OPINIA 67/2014

Z wyników przeprowadzonych oględzin – ekspertyzy urządzeń grzewczo – kominowych

Bydgoszcz ul. HARCERSKA 15A/7
/szkic załączono/

OPINIA 66/2014

UL. HARCERSKA 15A/7

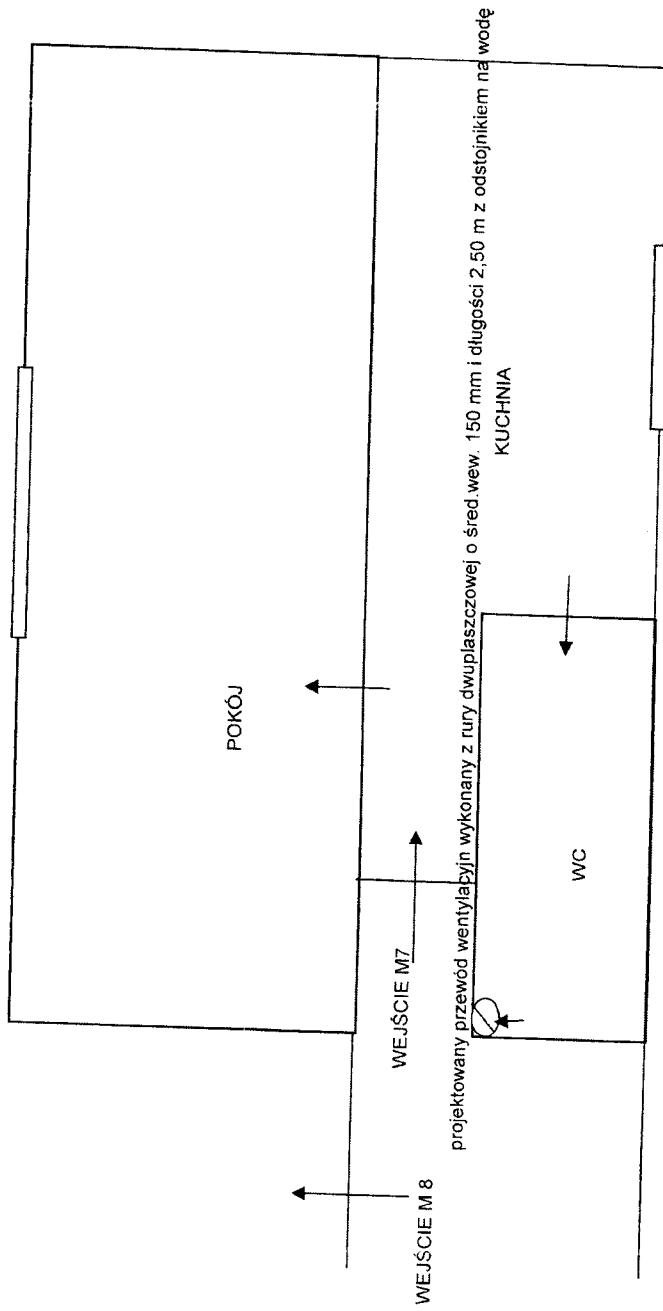
1. Zgodnie z zamieszczonym szkicem wentylację WC należy wykonać z rury dwupłaszczyzowej o śred wew. 150 mm i długości 2,50 m z odstojnikiem wody.

UL. HARCERSKA 15/9

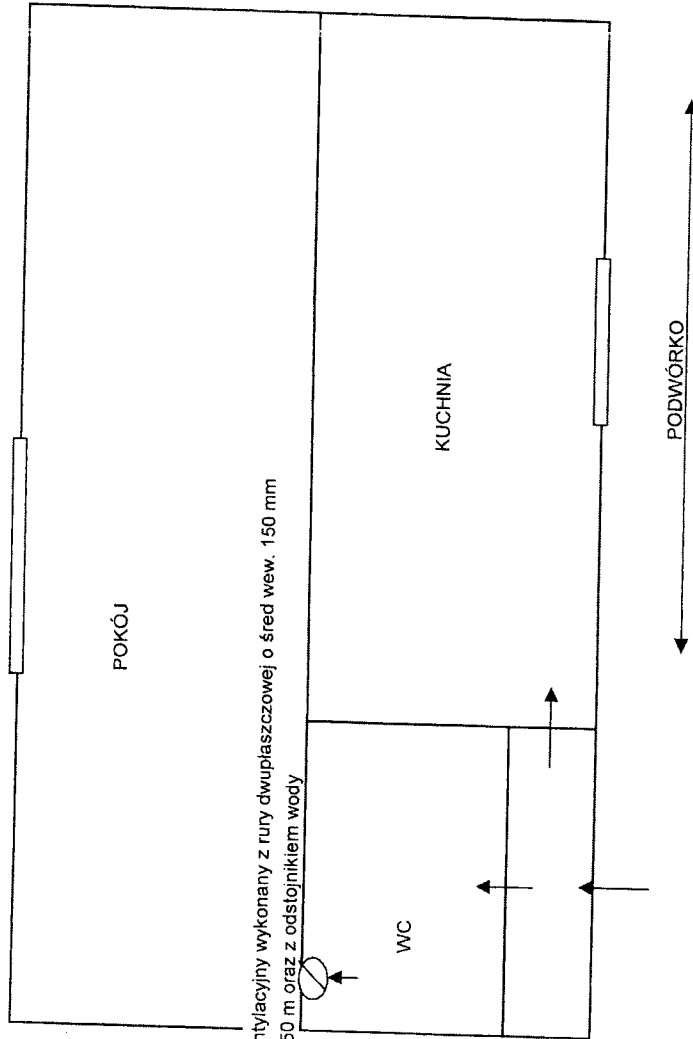
1. Zgodnie z zamieszczonym szkicem wentylację WC należy wykonać z rury dwupłaszczyzowej o śred wew. 150 mm i długości 2,50 m z odstojnikiem wody.
